改善箇所説明図

リアサスペンション

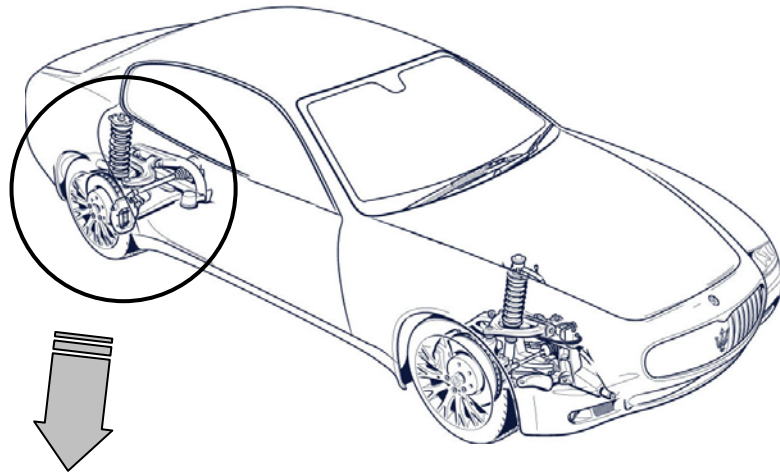
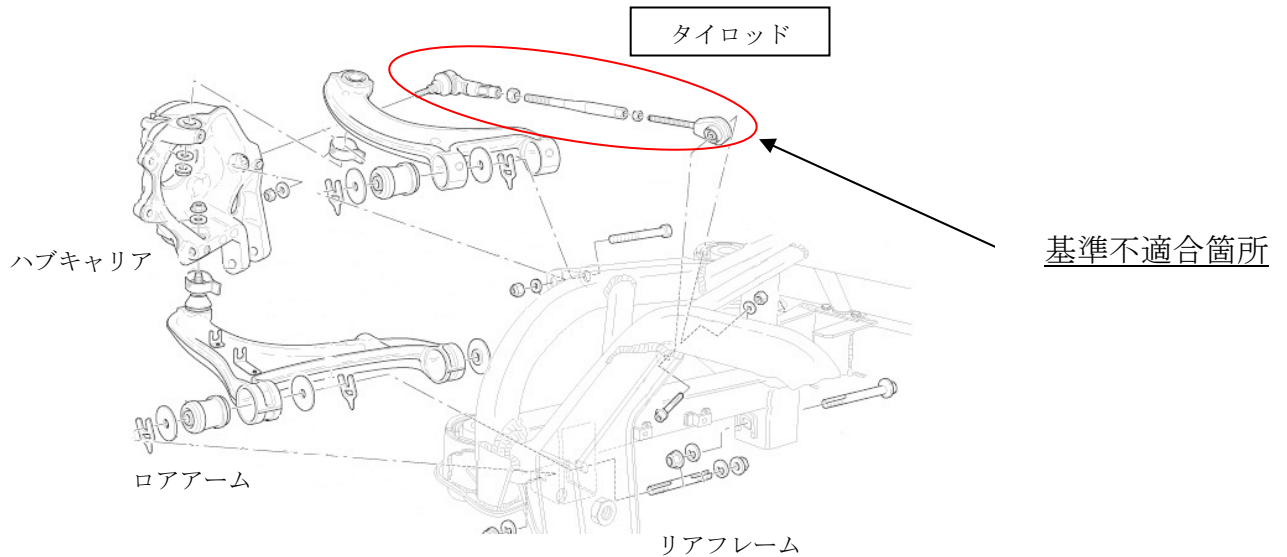
基準不適合箇所

後輪のトーインを調整するタイロッドにおいて、不適切に製造されたものがある。そのため、そのままの状態で使用を続けた場合、路面状態によってタイロッドが破損し、車両制御を失うおそれがある。

改善の内容

全車両、後輪の左右のタイロッドを良品と交換する。
